### 3. – 4. VERÐLAUN

Tillaga með auðkenni 44679

#### Tillaga með auðkenni 12039

## Viðurkenning: Athyglisverð tillaga

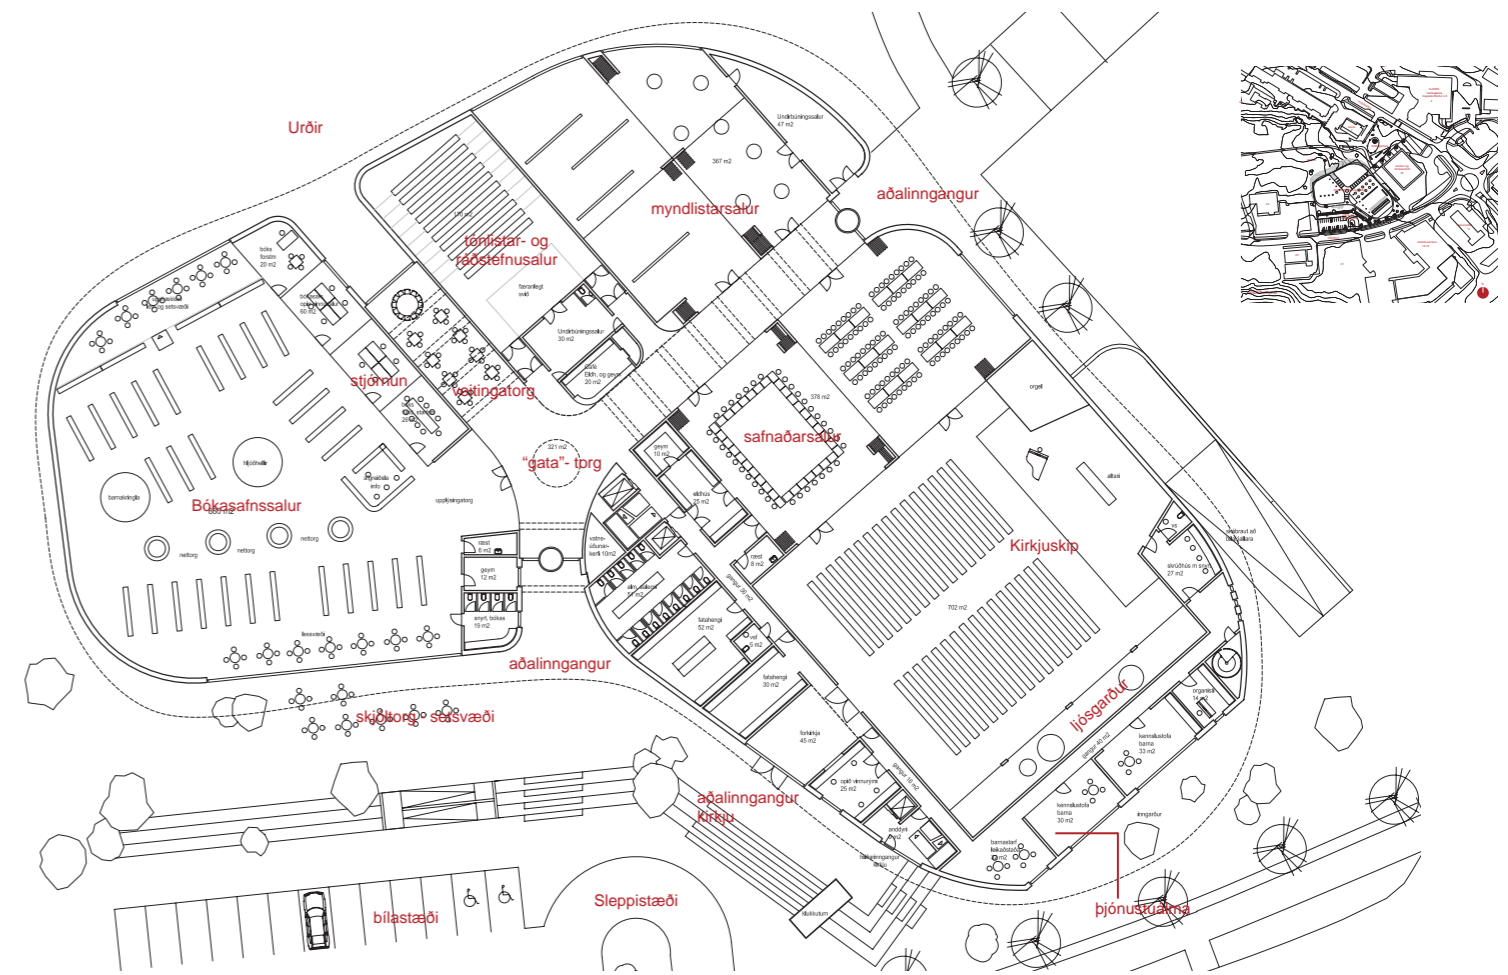
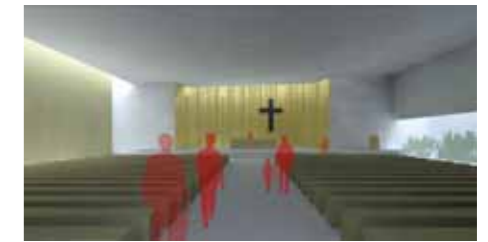
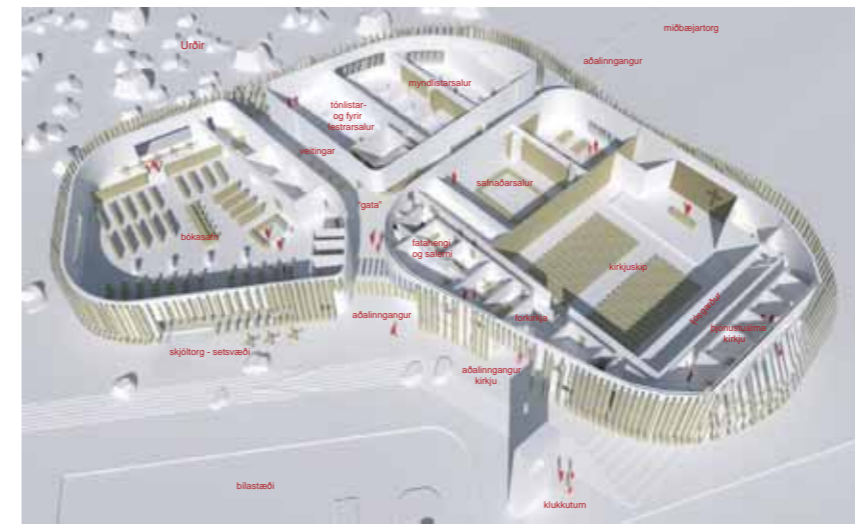
Aðkoma er annarsvegjar um stallað útisvæði til suðurs, en hinsvegjar um inngang frá miðbæjartorgi í austri. Útisvæðið til suðurs er frekar mjótt og gleitt og nær því e.t.v. ekki markmiðum höfundar um skjólgott setsvæði. Bílastæðum er vel fyrir komið á lóðinni, en hæðarmunur þeirra og aðalinngangs í kirkju er ekki nægjanlega vel leystur.

Innri gönguleið með glerþaki tengir vel saman húshlutana þrjá, en jöfn lögun hennar minnir frekar á breiðan gang en götu með torgsvæði. Ef frá er skilið bókasafnið er yfirsýn gesta af torgi frekar takmörkuð. Safnaðarsalur tengist kirkjuskipi, en aðrir samnýtingarmöguleikar eru takmarkaðir.

Kirkjuskipið er réttthyrnt með þverhallandi þaki, sem rís til suðurs. Hugmyndir höfundar um samspil ljósgarða og ofanbirtu gefa fyrirheit um áhugavert rými, sem þó virðast ekki skila sér til fulls í tillögunni. Gönguleið úr forkirkju að innri götu er löng og þröng og vinnuástaða kirkjunnar, einkum neðri hluti hennar, er frekar boruleg.

Bókasafninu er vel fyrir komið í vesturhluta byggingarinnar og myndar skemmtilega tengingu við Urðirnar.

Myndlistarsalur býr yfir ákjósanlegum sveigjanleika, en gluggafletir á útveggjum eru í stærra lagi.

Tónlistarsalur er í góðum tengslum við innri götu, en inngangur sviðsmegin gætu truflað starfsemi í salnum.

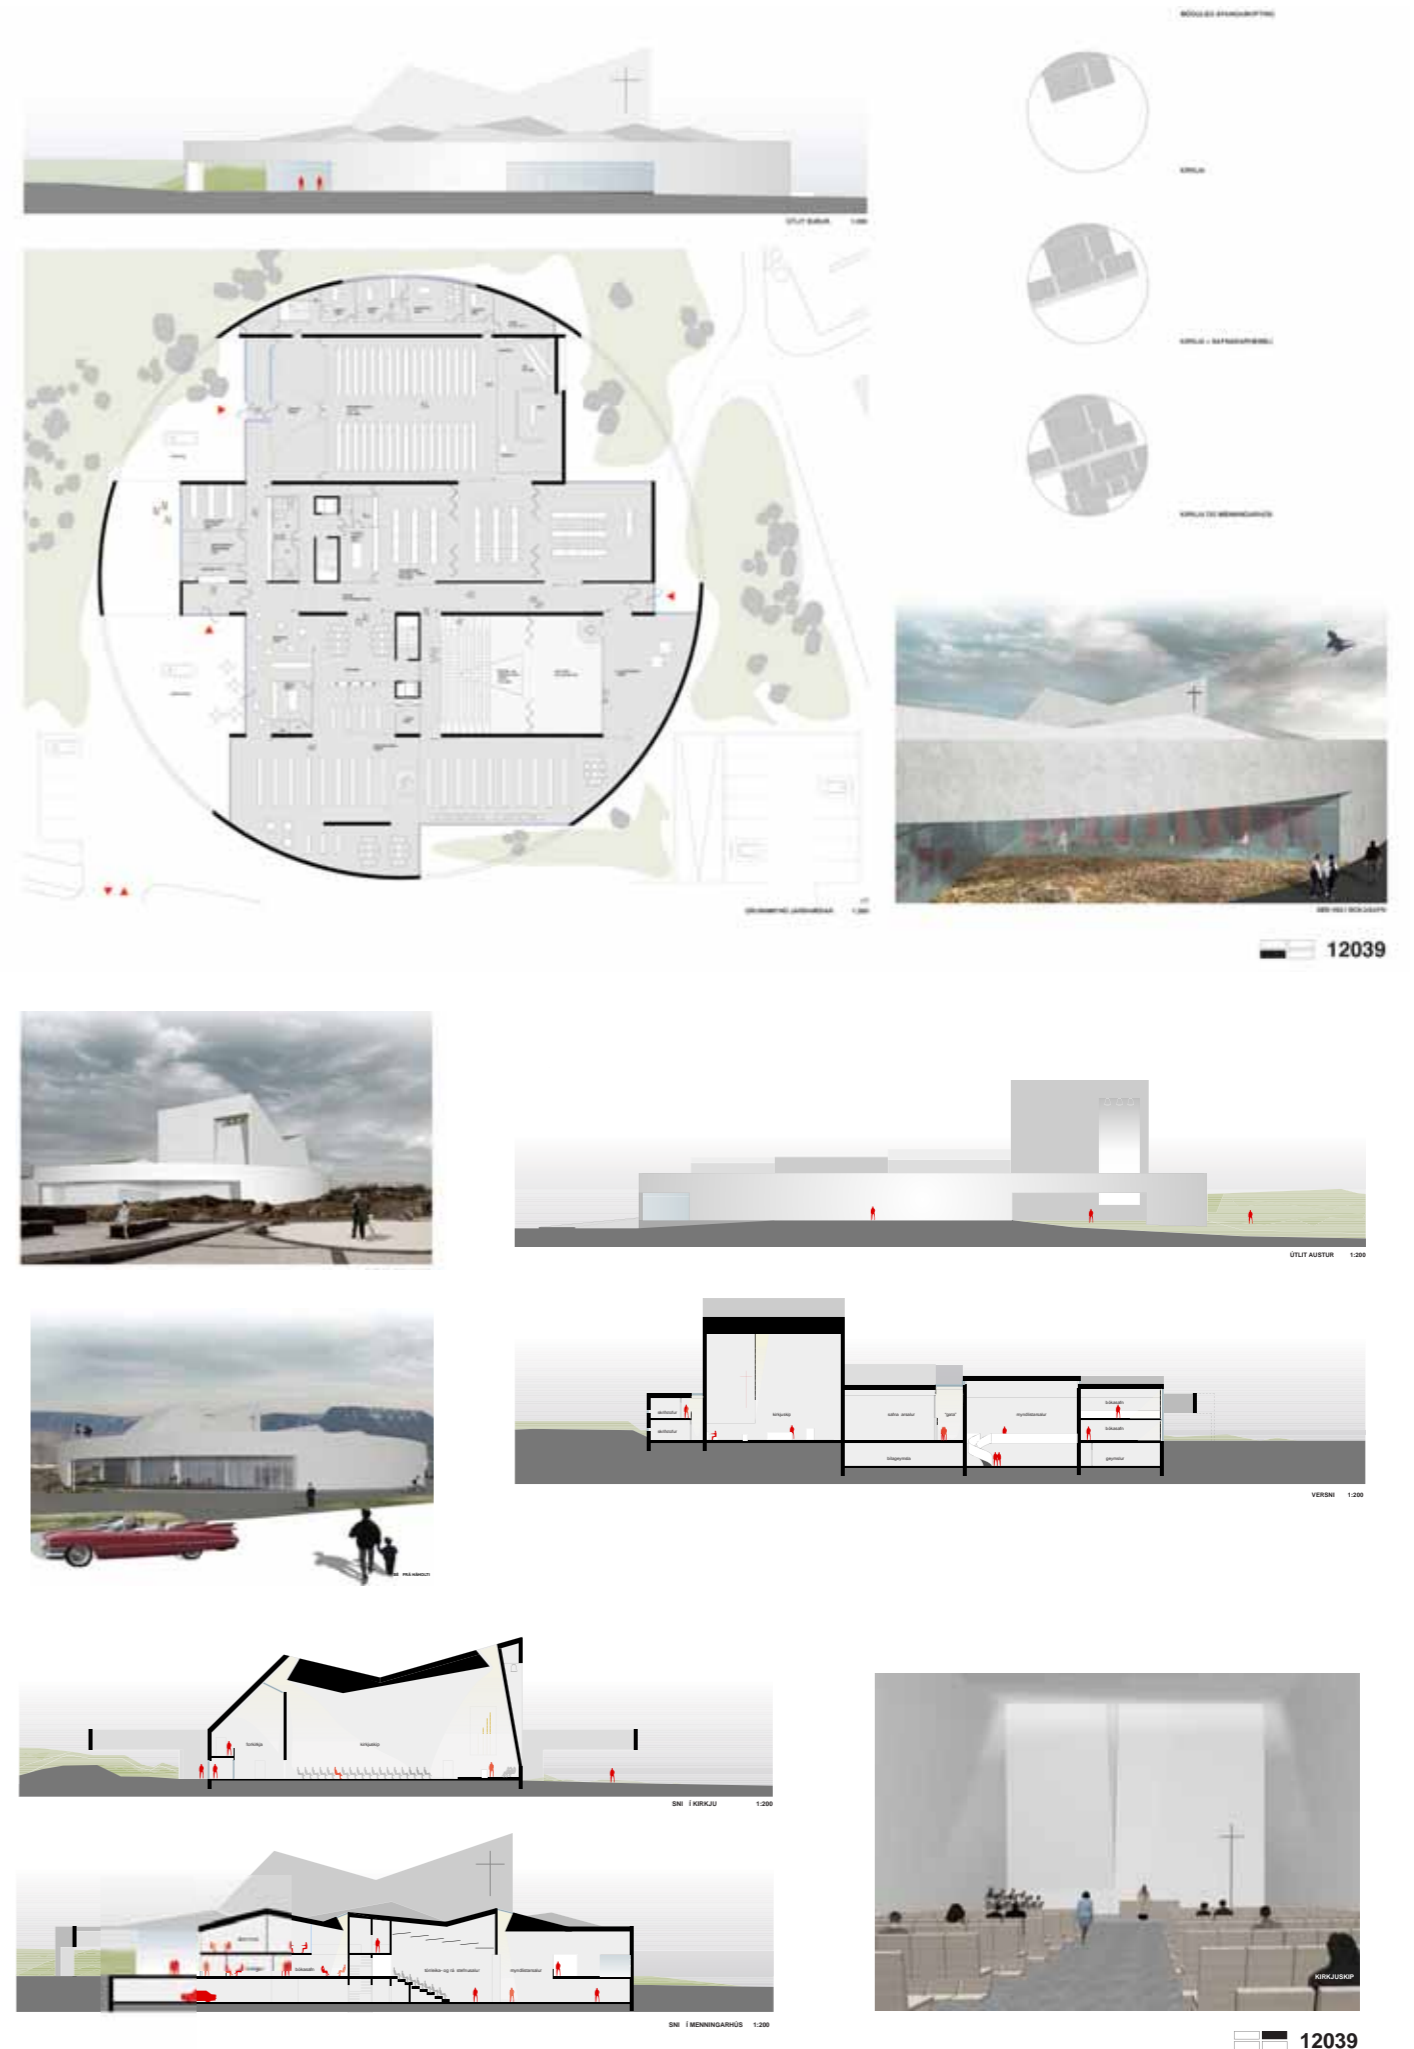
Aðkoma að innri götu er um torg í vestri en einnig er aðgengi úr austri. Inngangur í kirkju er hinsvegar nyrst á svæðinu og er nokkuð langur aðdragandi að honum frá bílastæðum við Háholt. Dreifing bílastæða á lóðinni er óheppileg m.t.t. aðkomu.

Innra fyrirkomulag byggingarinnar er í flestum atriðum ágætlega leyst; hrein og skýr rýmismyndun einkennir tillöguna. Samnýting einstakra rýma gengur vel upp og innbyrðis tengingar eru yfirleitt góðar.

Kirkjuskipið brýtur sig ekki út úr grunnformi byggingarinnar; það myndar á hinn bóginn einfalt en áhrifamikið rými, þar sem þakflöturinn ýmist rís eða hnígur. Hallandi altarisveggur með innfelldum kirkjuklukkum og hliðarbirtu er smekklegt stílbragð, þar sem engu er ofaukið.

Bókasafnið er á tveimur hæðum, þar sem vinnuástaða er skilin frá meginhluta safnsins. Slíkt fyrirkomulag er óheppilegt, þótt rýmið sé í sjálfu sér vel útfært. Veitingaaðstaða tengist bókasafninu, innri götu og torgsvæði ágætlega.

Tónlistarsalur og myndlistarsalur tengjast saman á mjög áhugaverðan hátt; ofanbirta á mörkum salanna tveggja gefur rýminu aukið gildi.

Innri gatan nær að flétta saman öll meginrými byggingarinnar, en er full einlit til að vera áhugaverð. Aðgengi úr bílageymslu er ágætt.
